FY27-0074

ディスポーザブル結紮装置（HX-400U-30）使用時の注意事項に関する改めてのご案内

ディスポーザブル結紮装置 HX-400U-30

図 1

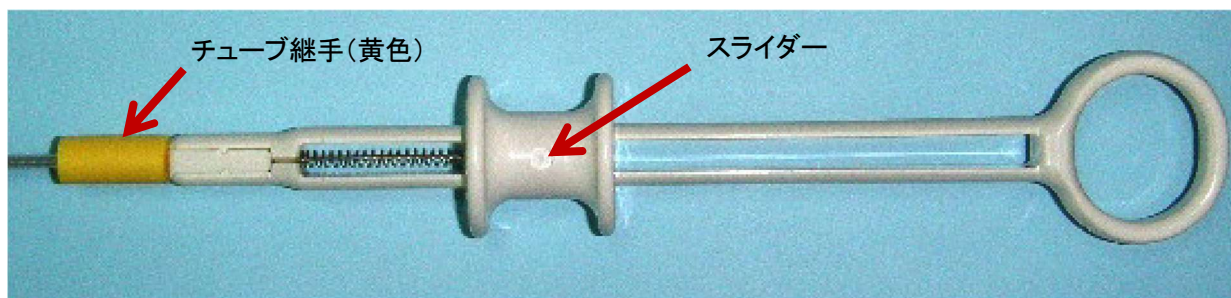
- 本製品の使用中に、意図的あるいは非意図的にチューブ継手（黄色）をハンドル部に突き当てていない状態でループを締めると、結紮装置からループが外れなくなる可能性があります。（図 1 参照）
- 抵抗が大きい状態でスライダーを無理に押し出すと、ループが外れなくなる可能性があります。

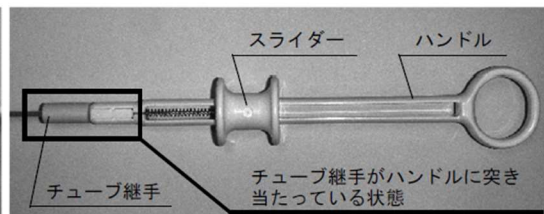
- ・ チューブ継手をハンドルに突きあたるまで引き、ループをチューブシースから突き出します。
- ・ コイルシースがチューブシース先端から突き出ていることを内視鏡視野で確認します。

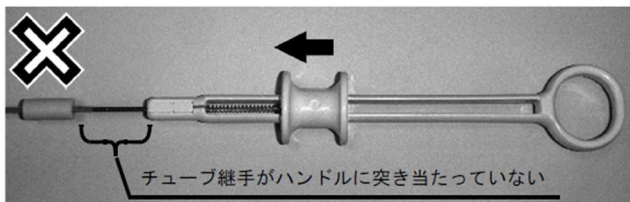
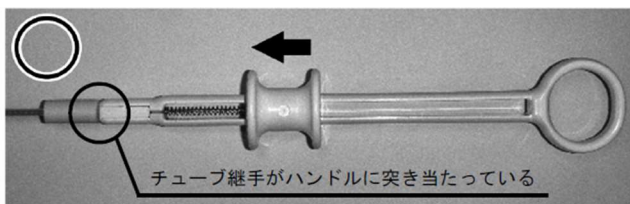
■ コイルシースがチューブシース内に引き込まれた状態で、フックからループをはずさないでください。(詳細は『取扱説明書』の6ページ参照)

ループがフックに絡まり本製品からはずれなくなるおそれがあります。

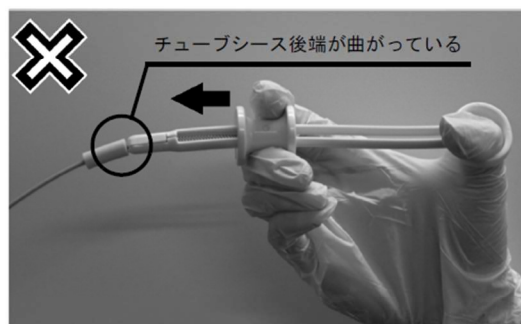
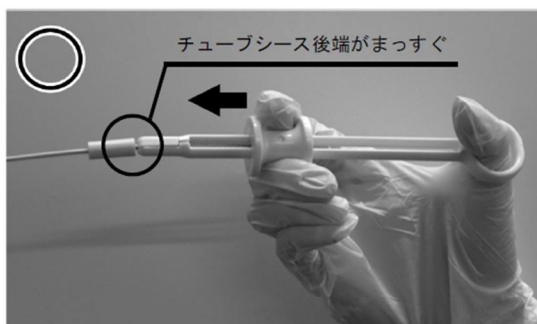
■ 内視鏡の鉗子栓に対して、本製品のチューブシース後端及びハンドルをまっすぐにした状態でスライダーを押してください。(詳細は『取扱説明書』の6ページ参照)

チューブシース後端の曲がりによって摩擦抵抗が大きくなり、スライダーを押す際にハンドルが破損するおそれがあります。
